Renault Megane (1, Classic, Coach, Scenic) Süspansiyon askı kolu

JTC334 yerine JTC1113

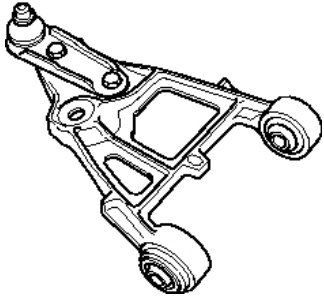
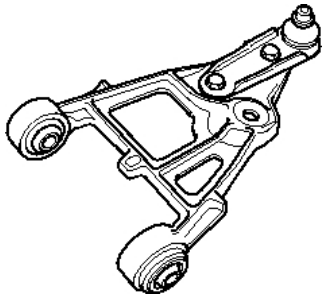
Renault yukarıda yazılı araçlarda süspansiyon askı kolunun tasarımını değiştirmiştir. Şimdiye kadar olan gri pik dökümden imal süspansiyon askı kolları yerine çelik kollar kullanılmıştır. Araç üreticisinin spesifikasyonuna uygun olması için TRW de çelik kollara geçmiştir. JTC334 ve JTC335 yerine JTC1113 ve JTC1114 konulur. Bununla bağlantılı olarak taşıyıcı mafsalların modeli de JBJ603 yerine JBJ761 konularak değişmektedir.

Yeni süspansiyon askı kolları yalnızca yeni taşıyıcı mafsalsürümü ile birlikte monte edilmelidir! Süspansiyon askı kolları değiştirilirken aşağıdaki işlemlerin yapılması gerekir:

Esas olarak her iki süspansiyon askı kolunu birlikte değiştiriniz - JTC1113 ve JTC1114 ile taşıyıcı mafsal JBJ761 dahil. Stabilizatör ve süspansiyon askı kolundaki parçalarının da yine değiştirilmesi gerekir.

Değiştirme işleminden sonra bir aks ölçümü yapılması gerekir. Ek olarak, süspansiyon askı kollarının ve taşıyıcı mafsalların değiştirilmesiyle ilgili tüm araç üreticisi talimatlarına harfiyen riayet edilmelidir!
